（仮称）えりも岬風力発電所
環境影響評価方法書
補足説明資料

令和2年4月

日本風力開発株式会社

風力部会 補足説明資料 目次

図 対象事業実施区域（拡大図 1 / 4）

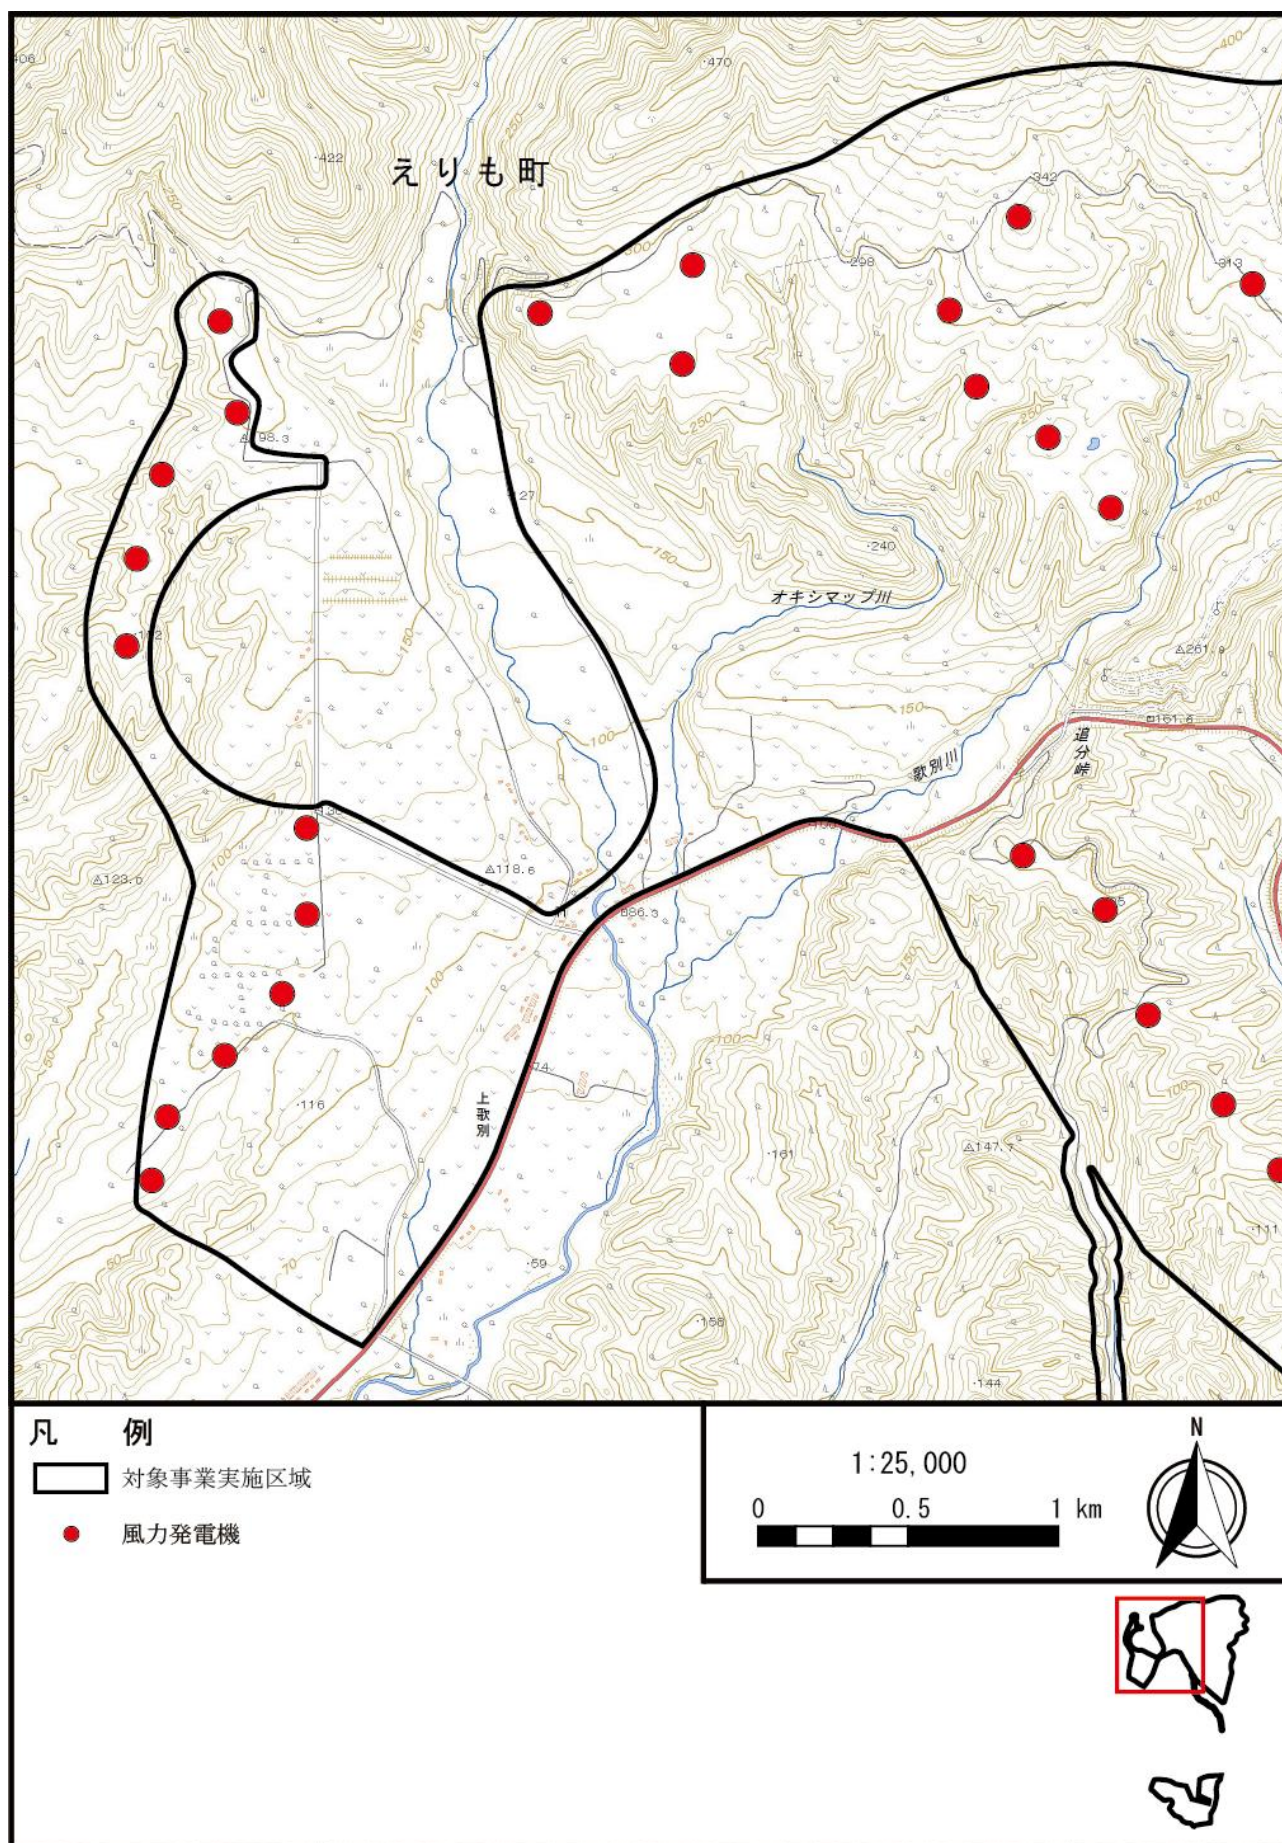
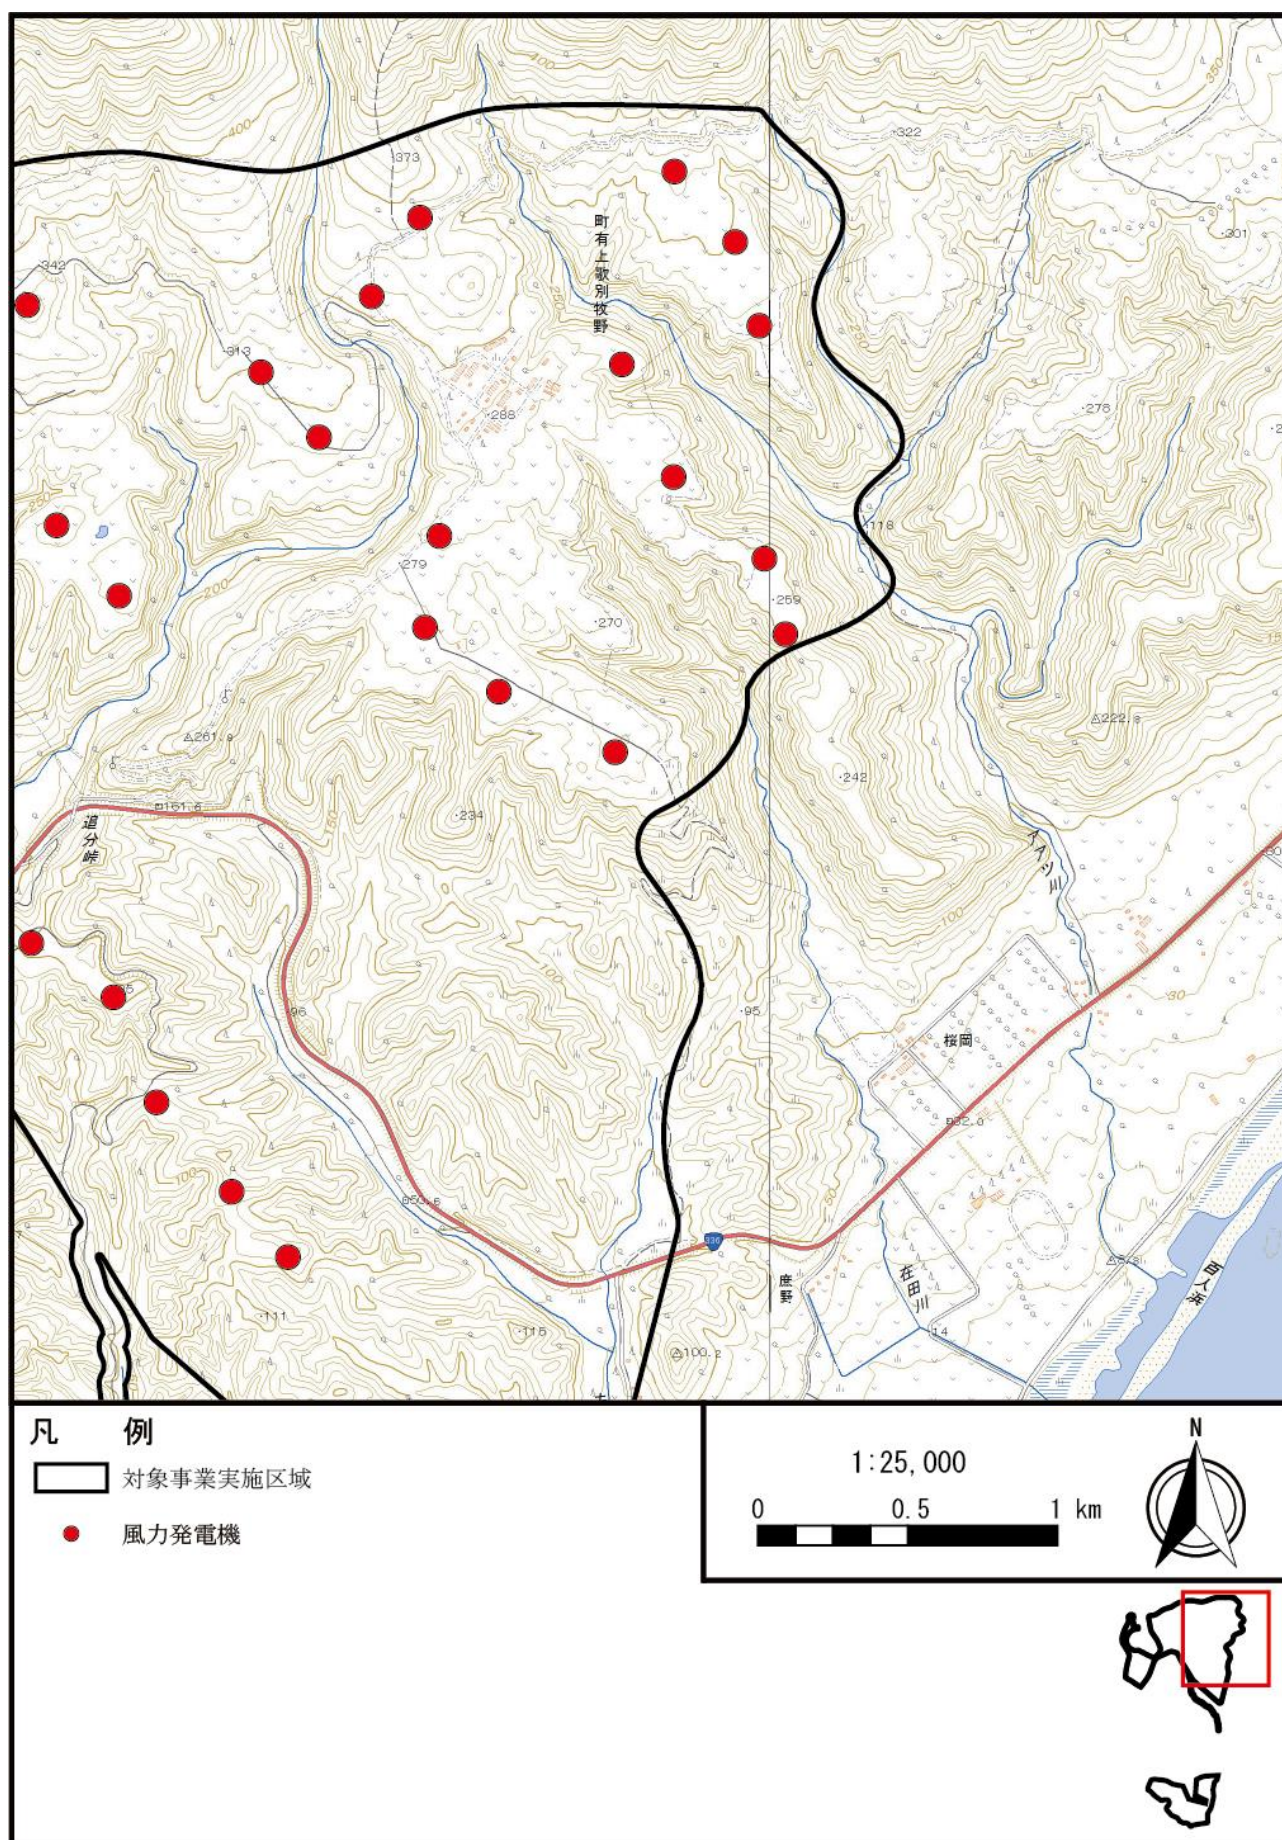
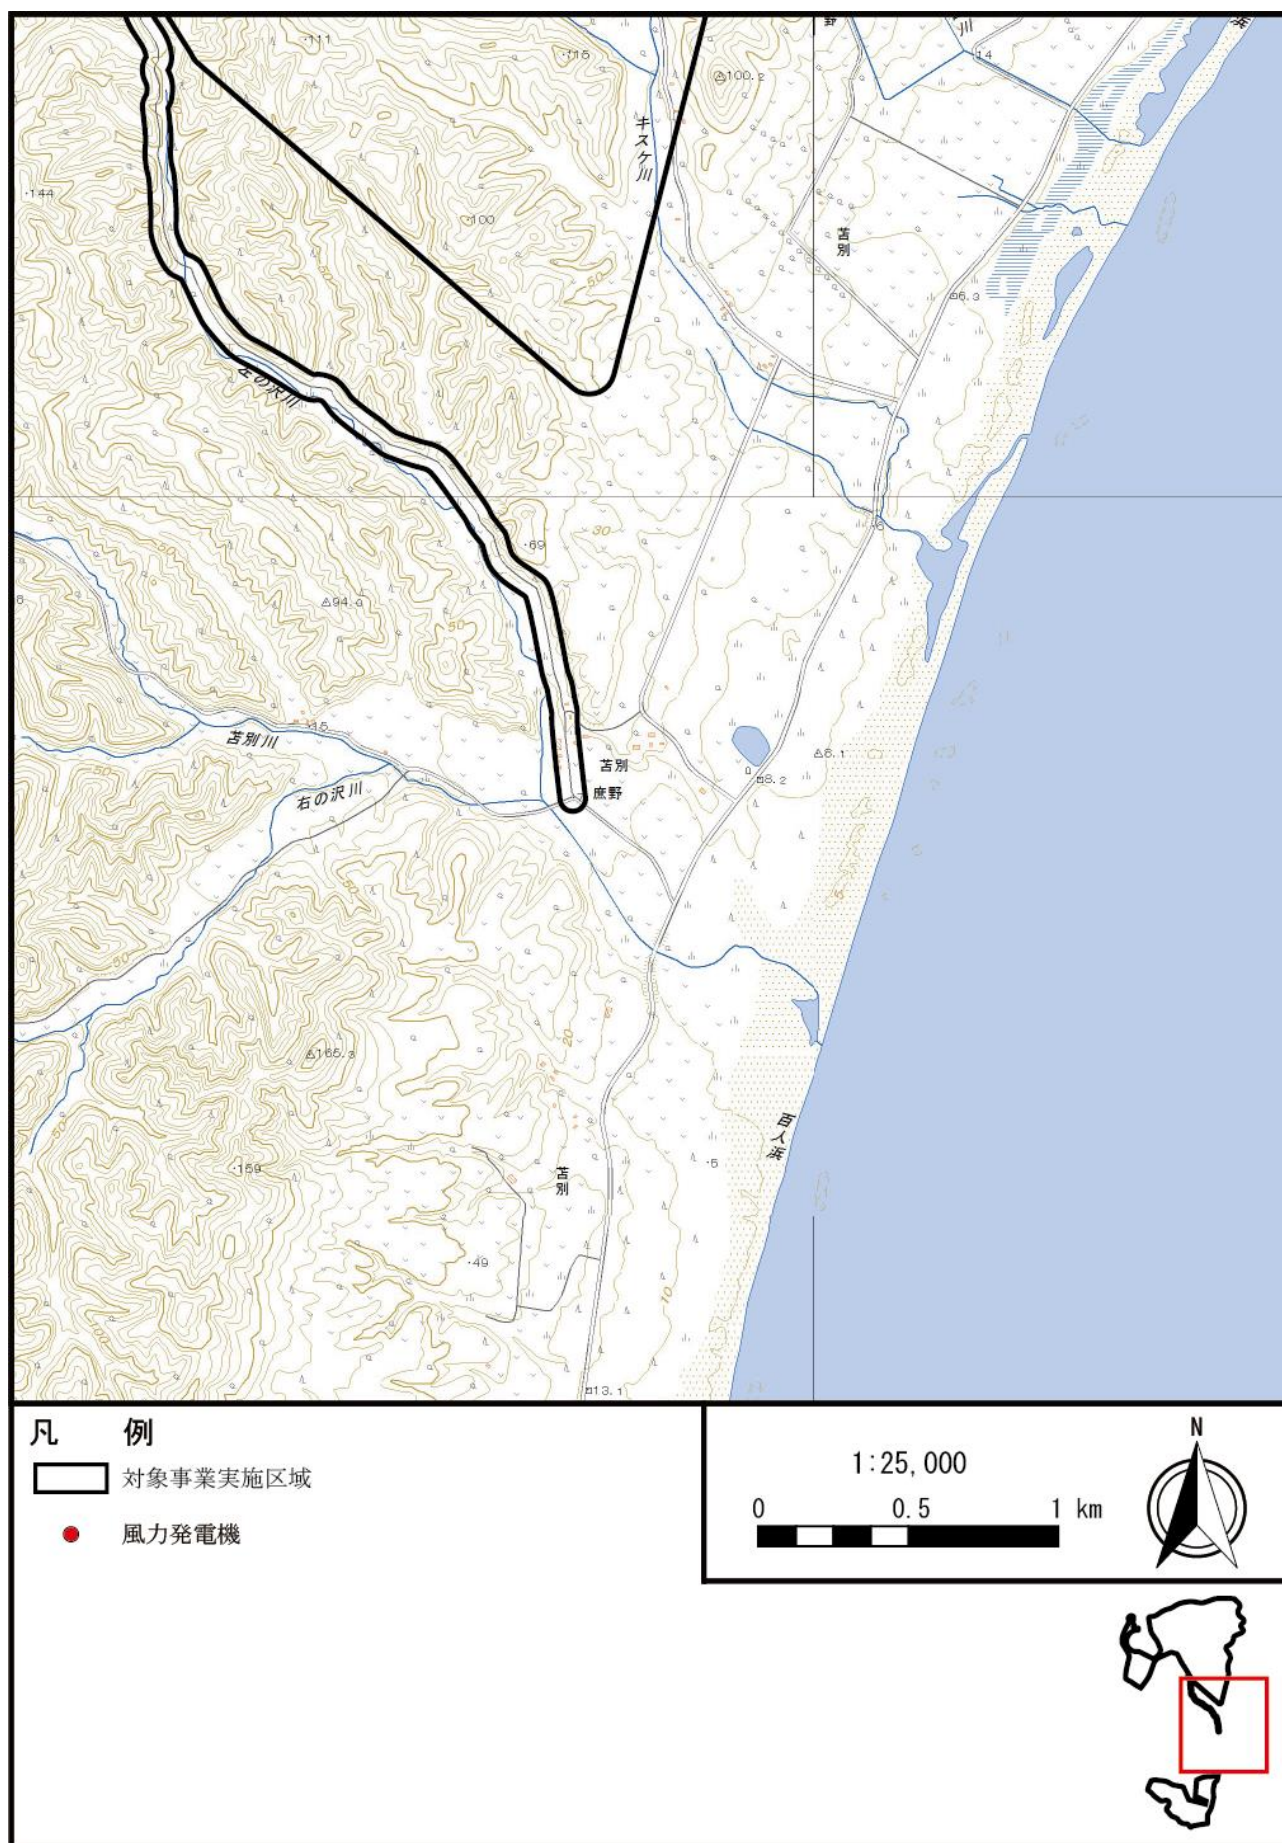
事業対象区域の衛星写真（2.5 万分の 1）に対応する地形図を追加提示願います。

拡大図を次ページ以降に示します。
